## SERVICE INFO – INA 0108

# Устранение шума

## в приводе вспомогательного оборудования

Производитель: Opel  
 Модели: Astra H, Signum, Vectra C, Zafira B  
 Двигатель: Z18XER  
 Арт. номер: 535 0143 10

Рисунок 1: Замена цельного шкива на шкив генератора с обгонной муфтой

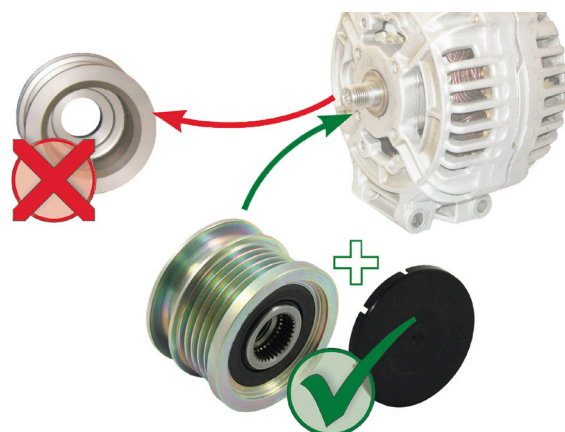
Из-за сильных крутильных колебаний, в приводе вспомогательного оборудования может появиться шум на автомобилях с цельным шкивом генератора.

В качестве решения данной проблемы, Schaeffler Automotive Aftermarket предлагает шкив генератора с обгонной муфтой для этих автомобилей. Его применение значительно сокращает крутильные колебания в приводе вспомогательного оборудования, что, в свою очередь, снижает шумность узла.

Schaeffler Automotive Aftermarket рекомендует применять на указанных автомобилях шкив 535 0143 10.
